- Bâtiment A Entrée 20

Reprendre la manchette souple sur le caisson en terrasse

Logement C304 contrôle de flexible prise de mesure la pression

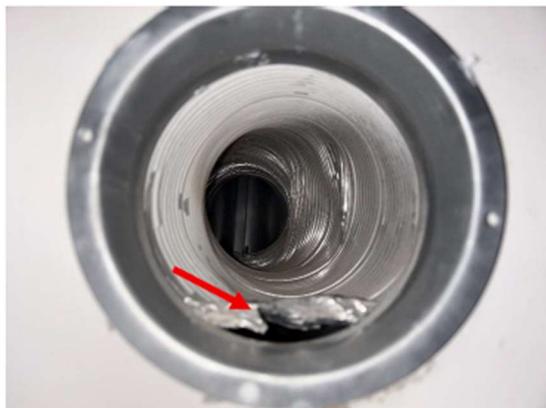
### Contrôle du flexible - mesure de la pression

Il a également été observé que le conduit situé derrière le terminal de la cuisine du logement C304 présente une déformation importante, susceptible de générer des pertes de charge inutiles et d'altérer les performances aérauliques.

**Il conviendra donc de corriger ces anomalies, afin d'assurer une section de passage constante et un écoulement d'air optimal.**
